Changement de matériau pour le galet enrouleur 532 0501 10

Réf. INA : 532 0501 10

INA 0059

Image 1 : Ancienne version en métal

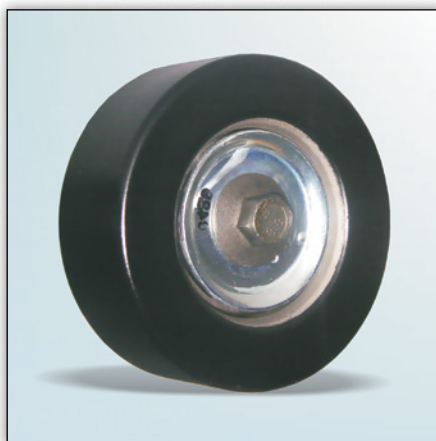
Dans le cadre de l'amélioration continue de nos produits, nous avons abandonné le métal au profit du plastique pour la surface de contact du galet enrouleur 532 0501 10.

Pendant la phase de transition, les galets enrouleurs livrés pourront avoir une surface de contact en métal ou en plastique.

Les deux types de galets enrouleurs sont utilisables indifféremment pour les véhicules figurant dans les catalogues.
